# Greendream1 S.r.l.

**Impianto agro-fotovoltaico “Spiriti-Raso” da 79.209,15 kWp (65.000 kW in immissione), opere connesse ed infrastrutture indispensabili per la connessione alla Rete di Trasmissione Nazionale Comuni di Ramacca e Belpasso (CT)**

**Relazione descrittiva delle modifiche progettuali**

Rev.0 - Maggio 2022

Progetto modificato (Rev.1) – inquadramento su ortofoto

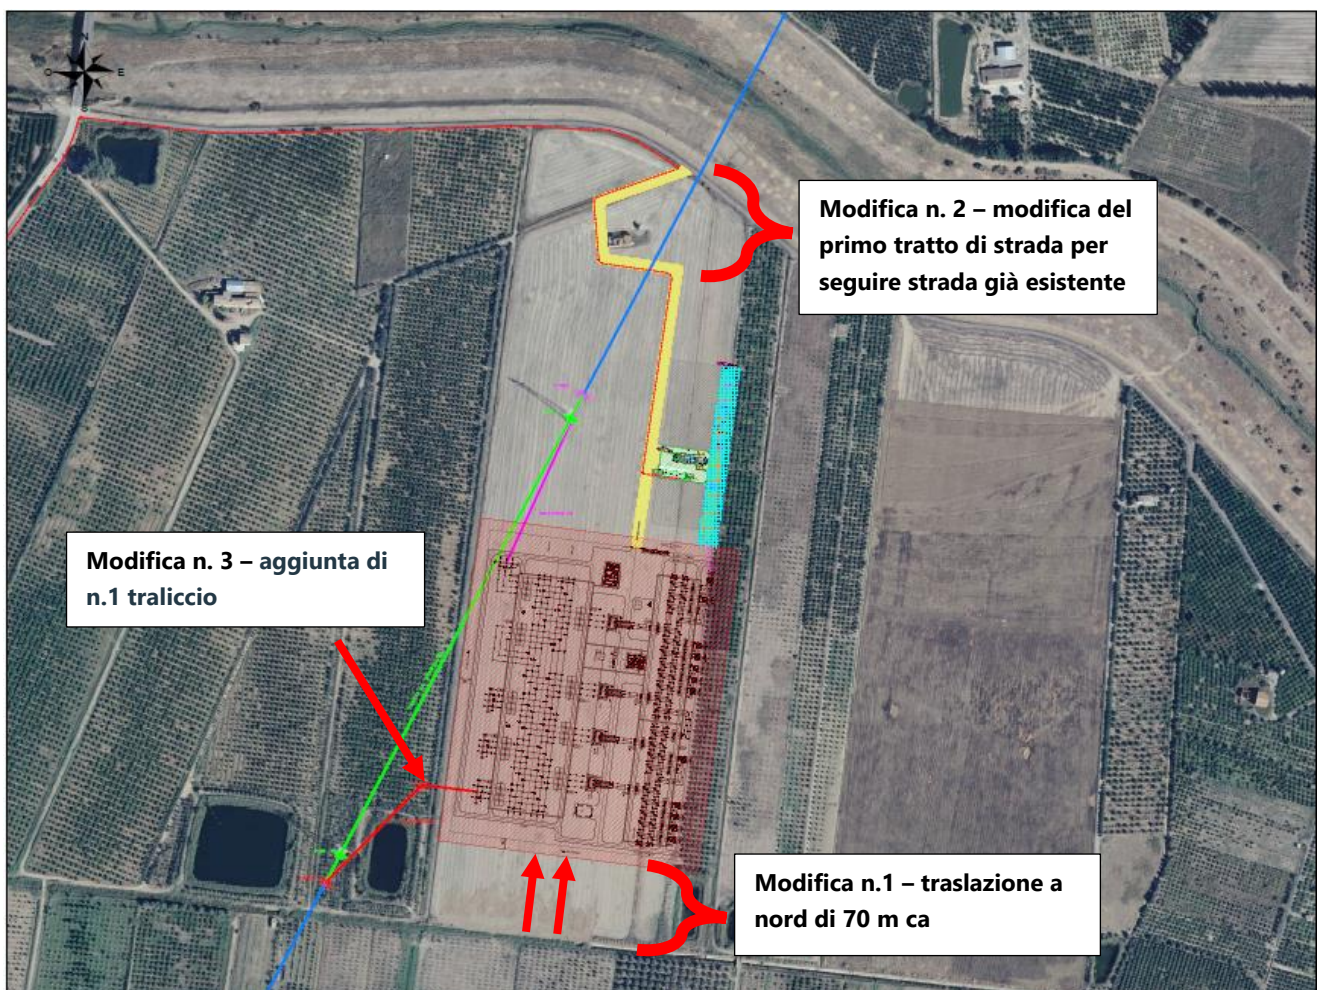
- Modifica n.1 - Spostamento della nuova stazione RTN di circa 70 m a Nord, rispetto all'attuale posizione, rimanendo comunque all'interno dei medesimi terreni individuati nel progetto originario, come mostrato nelle seguenti figure di confronto tra il progetto originario e il progetto aggiornato.
- Modifica n.2 – modifica del primo tratto di percorso della strada di accesso alla Stazione RTN, al fine di seguire il tracciato esistente, come mostrato nelle seguenti figure.
- Modifica n. 3 – aggiunta di n.1 traliccio intermedio prospiciente alla stazione di Rete. Il numero totale dei tralicci risulta quindi modificato da 2 a 3, come mostrato nelle seguenti figure.

Progetto modificato (Rev.1) – inquadramento su ortofoto

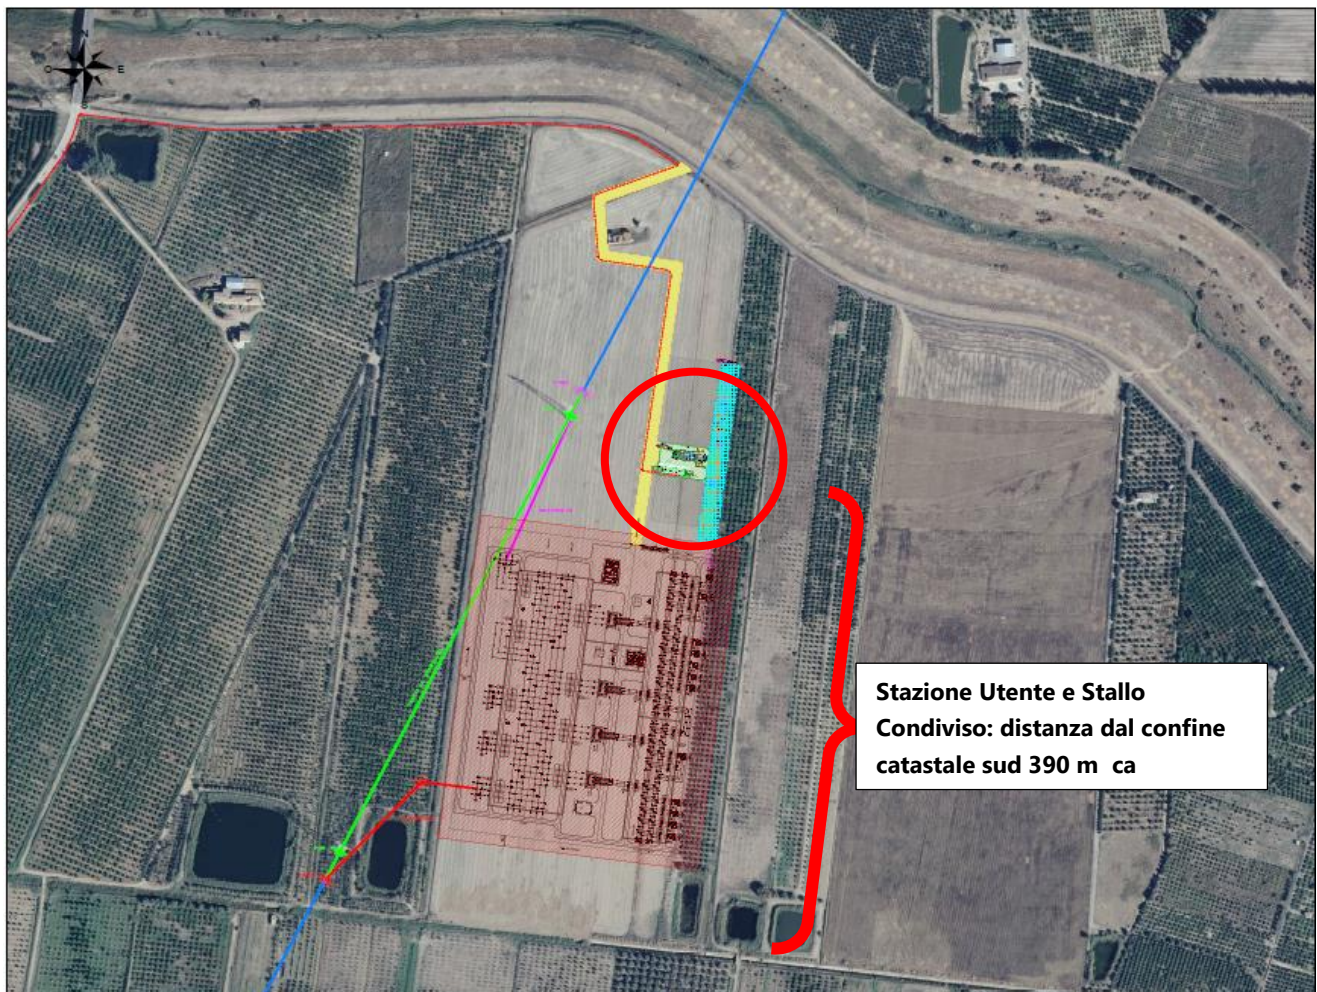
Conseguentemente alla traslazione a nord della Stazione di rete, anche la Stazione Utente e lo Stallo Condiviso vengono traslati solidalmente di ca 70m a Nord rispetto alla posizione originaria, rimanendo comunque all'interno dei medesimi terreni individuati nel progetto originario, come mostrato nella seguente figura.

Progetto modificato (Rev.1) – inquadramento su ortofoto

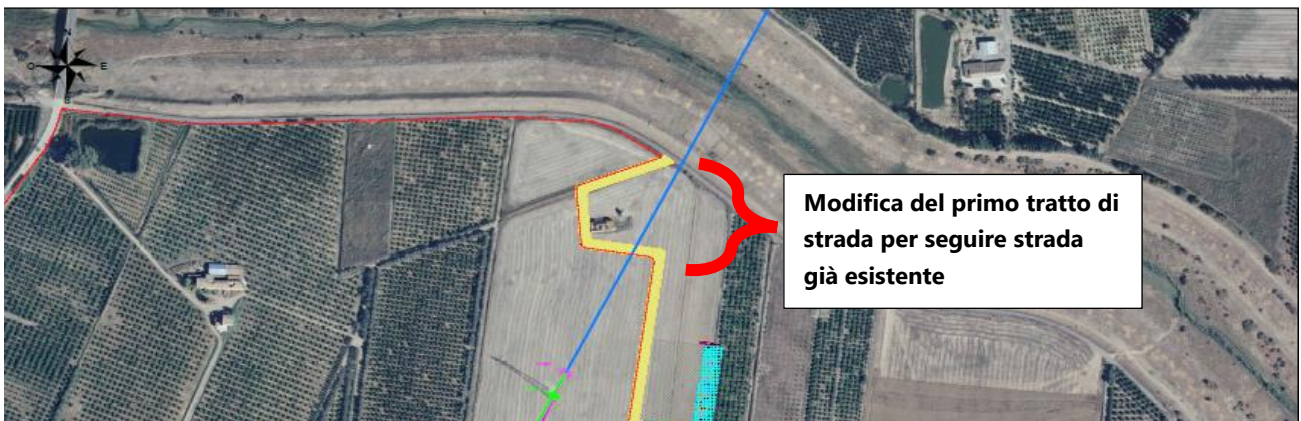
Rispetto al progetto trasmesso in data 02/08/2021, (prot. n. MATT/84848), è stato modificato l'ultimo tratto del percorso della strada di accesso alla Stazione RTN e delle relative dorsali MT del cavidotto al fine di seguire il tracciato strada esistente, come mostrato nella seguente figura. La lunghezza complessiva delle dorsali incrementa di ca. 100 m su un tot 14 km ca.
